運用指針
第2条①-イ

瀬戸大橋航行援助設備の光度見直しによる更新費の縮減

（瀬戸中央自動車道 コジマ 児島IC～サカイデキタ 坂出北IC）

ミナビスンセットオオハシ
(代表例) 南備讃瀬戸大橋

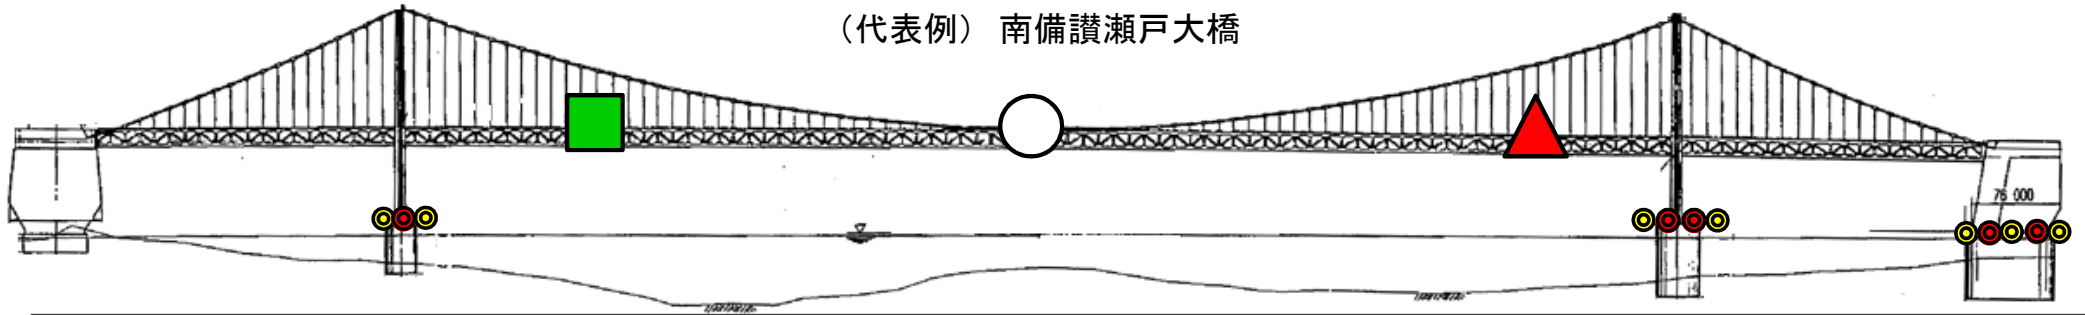
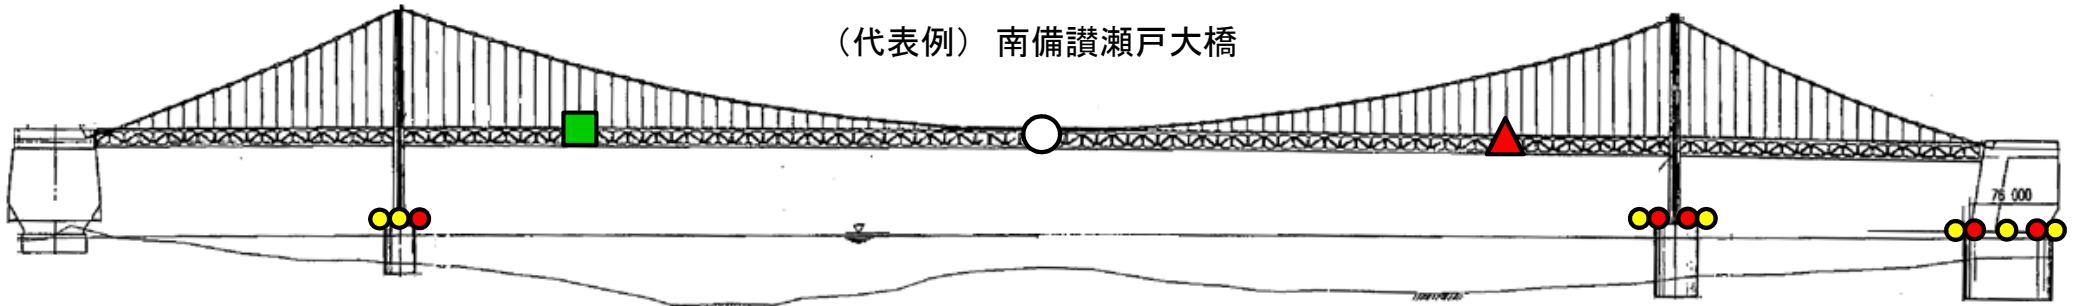
- ・橋梁灯の光度(明るさ)を下げ、設備規模を縮小
 - ・橋脚照明の数を50%削減(変更前100基 → 変更後50基)
 - ・橋脚基部側端灯の数を50%削減(変更前36灯 → 変更後18灯)
- ⇒ 海上保安庁・海事関係者と協議を重ね 変更を了承

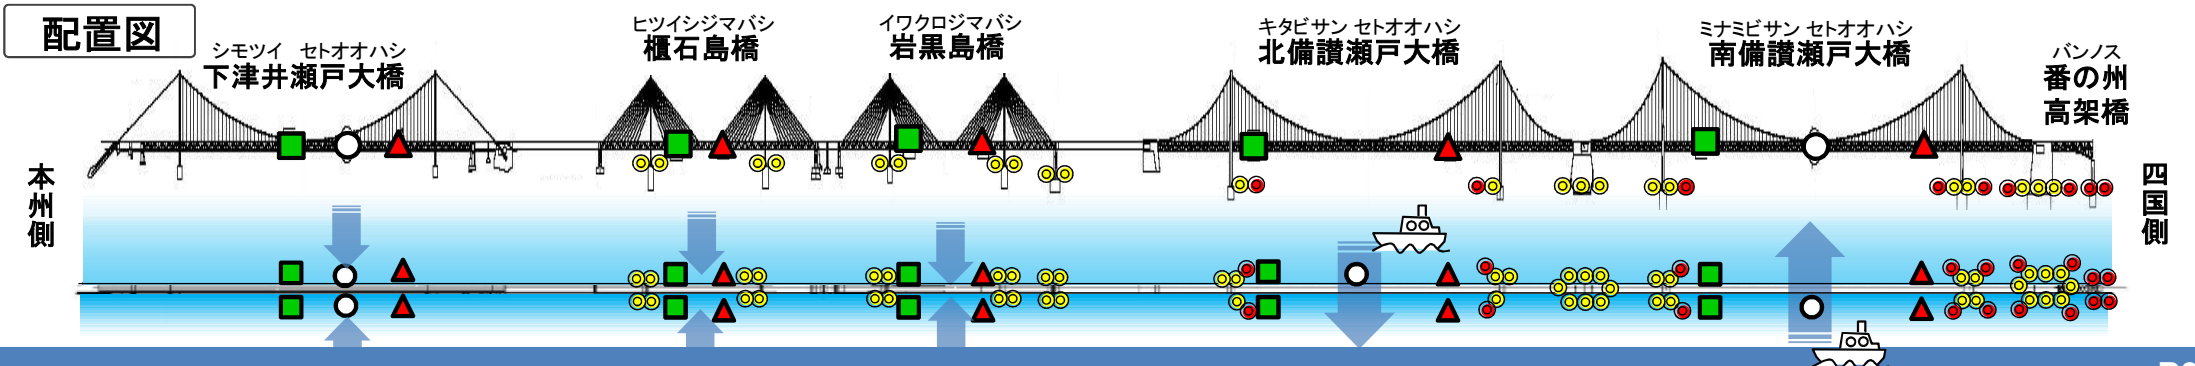
① 橋梁灯の光度（明るさ）を下げ、設備規模を縮小

・建設時は、前例のない大規模架橋のため、航行安全委員会により適正視認距離を設定し、光度を決定していたが、LED化により既存光源と比較し、小さな光度でも視認できることに着目

・建設当時の航行安全委員会における**適正視認距離(6km)を確保できる光度を海上保安庁に提案・協議**
 ・机上計算により算出された光度が適切であることを示し、海上保安庁・海事関係者12者※と見え方確認試験を実施

機器名称	更新前		更新後	
左側端灯(緑光)	730カンデラ		120カンデラ	
中央灯(白光)	350カンデラ		120カンデラ	
右側端灯(赤光)	140カンデラ		120カンデラ	
		橋梁灯(白熱電球)		橋梁灯(LED)
